工程变更申请书 (ECR)

变更申请时间	2025/1/15	车型代号	2.0 全平台	变更申请输入文件	
客户名称		提出人	<input type="checkbox"/> 客户 <input checked="" type="checkbox"/> 公司 <input type="checkbox"/> 供应商	ECR编号	ECR0011163
总成名称				总成件号	
零/部件名称				零/部件件号:	
项目阶段	<input type="checkbox"/> PCT 阶段 <input type="checkbox"/> ED 阶段 <input type="checkbox"/> ET 阶段 <input type="checkbox"/> PT 阶段 <input checked="" type="checkbox"/> SOP 阶段			变更零件类型	<input checked="" type="checkbox"/> 自制件 <input checked="" type="checkbox"/> 采购件 <input type="checkbox"/> 外协件
更改类型	<input checked="" type="checkbox"/> 设计 <input type="checkbox"/> 工艺 <input type="checkbox"/> 模具 <input type="checkbox"/> 夹具 <input type="checkbox"/> 检具 <input type="checkbox"/> 试验/检测方法 <input type="checkbox"/> 原材料 <input type="checkbox"/> 重要二次配套 <input type="checkbox"/> 其他				
更改原因	<input checked="" type="checkbox"/> 改进措施 <input type="checkbox"/> 预防措施 <input type="checkbox"/> VA/VE <input type="checkbox"/> 客户要求 <input type="checkbox"/> 其它			是否需提交客户批准	<input type="checkbox"/> 是 <input checked="" type="checkbox"/> 否 <input type="checkbox"/> N/A

原因分析验证报告

对策验证报告

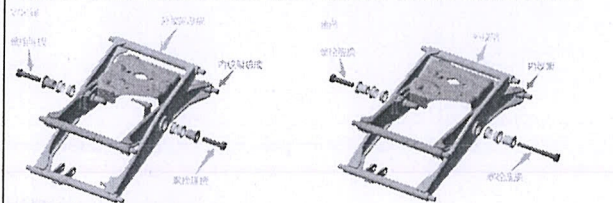
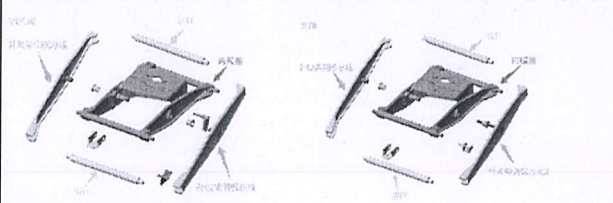
更改等级	<input type="checkbox"/> 级别1		<input type="checkbox"/> 级别2		<input checked="" type="checkbox"/> 级别3
	<input type="checkbox"/> 级别4				<input type="checkbox"/> 级别4
较大的更改: 该更改将影响产品的外形、安装或功能		重要的过程更改: 对客户而言该更改有明显的外观变化		对产品成本、库存、质量成本等影响的更改, 对客户无直接影响	
变更申请内容	变更申请前: 线架总成: SHT0013236-线架组件 (VDC阀) 版本B 装配总成 (内线架、外线架、螺栓等) SQX3000-6805439-线架组件 (鱼阀) 版本C 装配总成 (内线架、外线架、螺栓等)		变更申请后: 线架总成: SHT0017802-线架焊接总成 (VDC阀) 版本A 焊接总成 (内线架、外线架侧板、连杆等) SHT0017801-线架焊接总成 (鱼阀) 版本A 焊接总成 (内线架、外线架侧板、连杆等)		
	气囊上安装方式: 螺栓连接 SHT0010521-气囊上支撑板 版本B BFA0010093-六角法兰承面带齿螺栓 版本A 气囊下安装方式: 螺栓连接 (螺栓+弹垫+平垫) BFA0000312-十字槽盘头螺钉 (Q2140516) BFA0000491-平垫圈 (Q40106) BFA0000419-弹簧垫圈 (Q40305)		气囊上安装方式: 气囊旋转安装 SHT0017864-气囊上支撑板 版本A 气囊上安装圆孔改为旋转安装孔、外形更改 取消 BFA0010093-六角法兰承面带齿螺栓 气囊下安装方式: 自攻钉连接 BFA0010040-内梅花盘头带介自攻螺钉 版本A

BFA0010093 BFA000312-十字槽盘头螺钉 BFA000491-平垫圈 BFA000419-弹簧垫圈		BFA0017864 BFA0010040-内梅花盘头带介自攻螺钉			
是否影响其它项目? (下列填写项目名称)					<input checked="" type="checkbox"/> 是 <input type="checkbox"/> 否

绞架总成取消装配过程，改为焊接总成，减少工序，减少公差累计，降低焊接难度
减少零件种类和数量

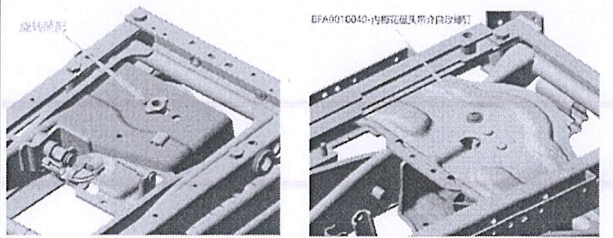
- 1、绞架总成下级零件种类、数量多、装配工艺复杂
- 2、减震器悬浮异常：座椅不停地上、下往复运动，无法回到平衡位置
- 3、售后市场反馈有绞架连接螺栓脱出

- 2、减震器悬浮异常：绞架中心不同轴，导致旋转摩擦力大，使气阀过充过放，无法回到平衡位置
- 3、绞架连接螺栓脱出：绞架中心不同轴，导致部分角度旋转摩擦力大，在长期使用过程中螺栓有脱出风险

2024.8 座椅跳动的样件：
 绞架连接螺栓拧松扭矩后，座椅可以正常停止在悬浮位置
 绞架连接螺栓拧紧扭矩后，座椅持续跳动
 螺栓在拧松/拧紧过程中，扭矩大于正常扭矩（绞架不同轴导致摩擦力大），
 结论：绞架中心不同轴会导致旋转摩擦力大，使气阀过充过放，无法回到平衡位置，致使座椅跳动
 长期使用过程中螺栓有脱出风险

2024.9 干摩擦试验：最大干摩擦力值为151N（量产座椅最大干摩擦力值为456N）
2024.10 六自由度震动耐久试验（100h）：试验后，绞架无损伤、运动顺畅
2024.10 安全带固定点强度试验（N3+20%）：试验后，绞架无损伤、运动顺畅

2024.11 鱼阀样件验证：气阀（鱼阀）装配空间不足，气囊上支撑板与气阀干涉
切除气囊上支撑板与阻尼器支架焊接处部分钣金后，气阀（鱼阀）可装配
